2F 電灯コンセント設備 平面図（施工図 Rev.0）

工事名	山田ビル改修工事
図名	2F 電灯コンセント設備 平面図
図番／縮尺	E-05　S=1/100　鈴木電設（施工図）

申し送り一覧

宛先：鈴木電設 施工図担当 各位　　差出：設計 田中　　対象：山田ビル_2F電灯コンセント施工図.pdf　　作成：2026年10月22日

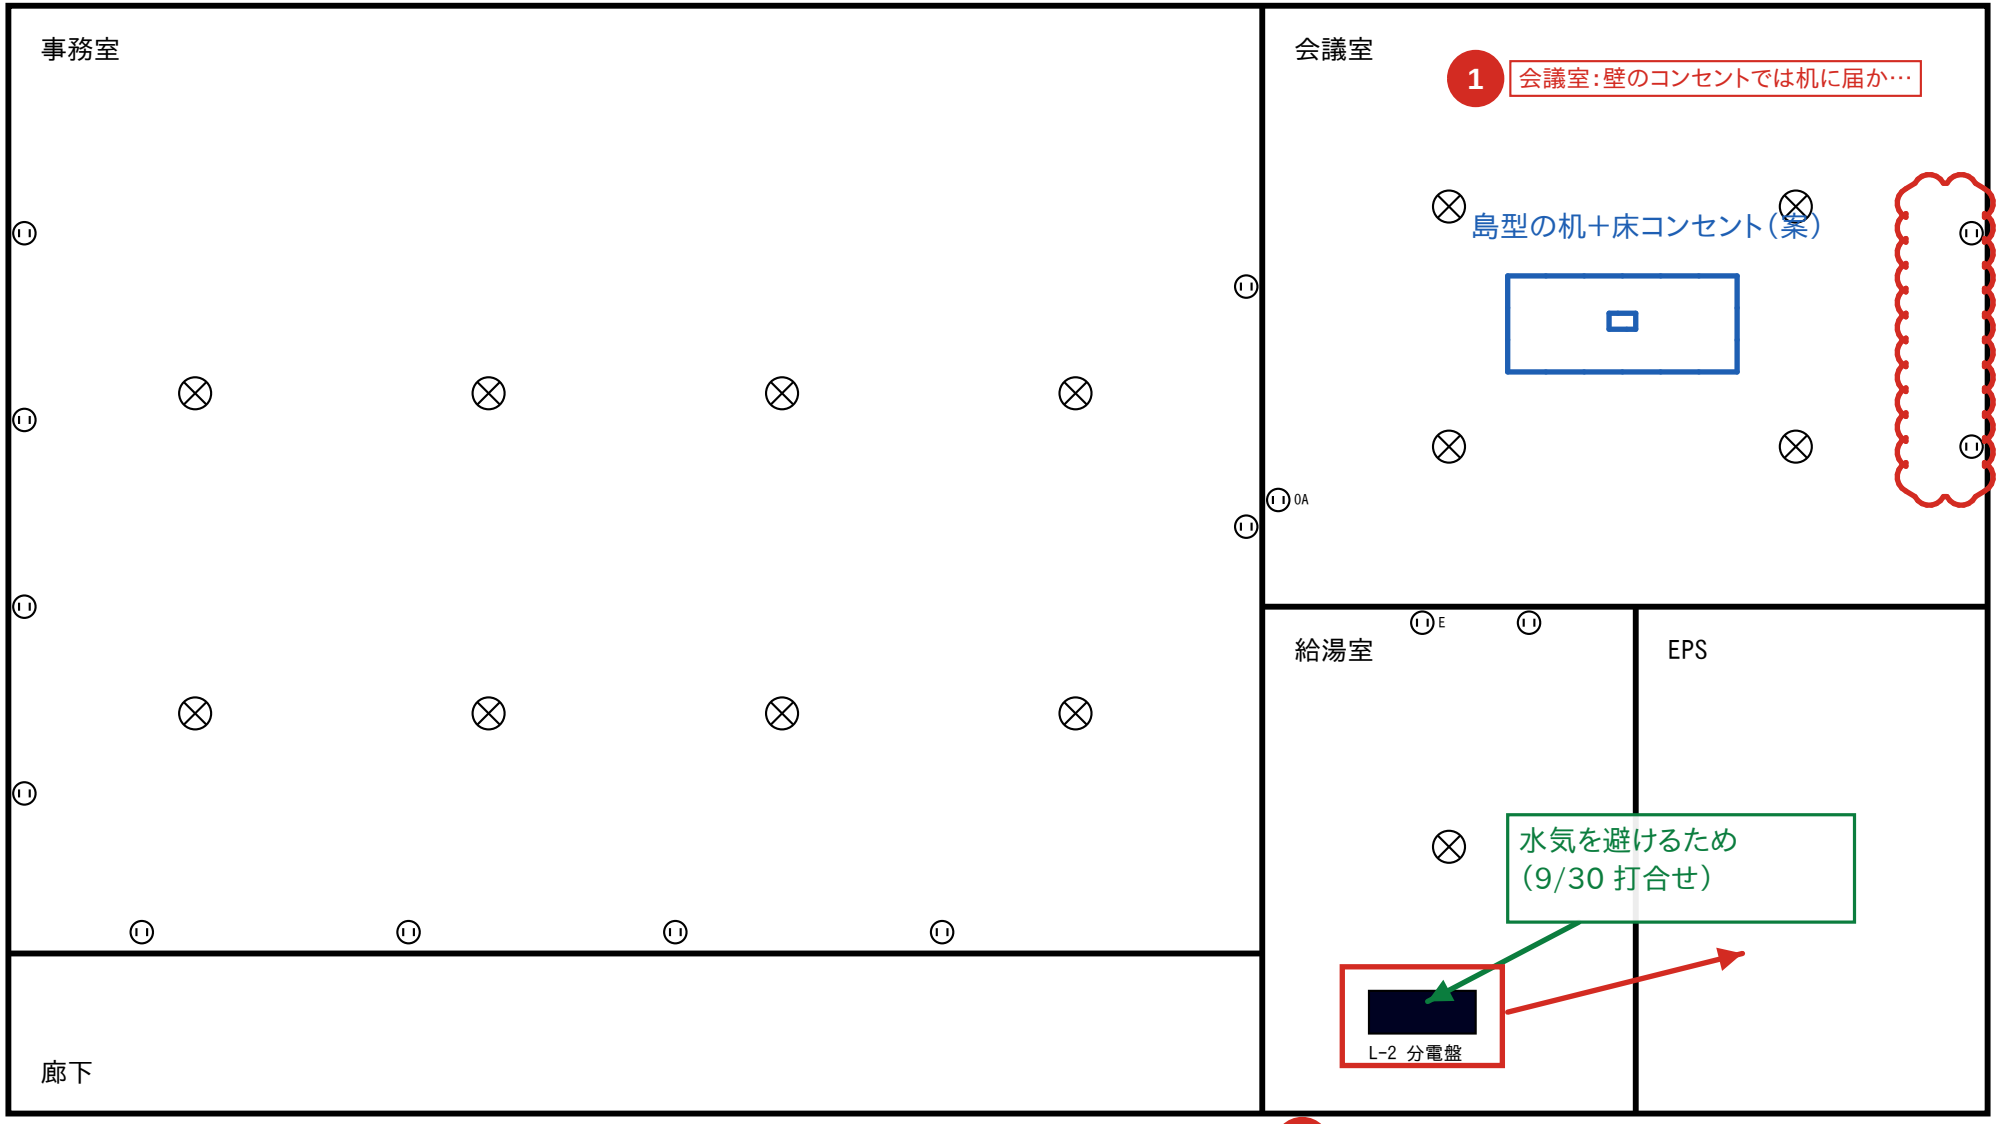
No	ページ	区分	内容	対応	返答
1	p.1	修正依頼	会議室：壁のコンセントでは机に届かないため、床コンセントを 2 か所追加	☐	
2	p.1	修正依頼	L-2 分電盤を EPS 内へ移設してください	☐
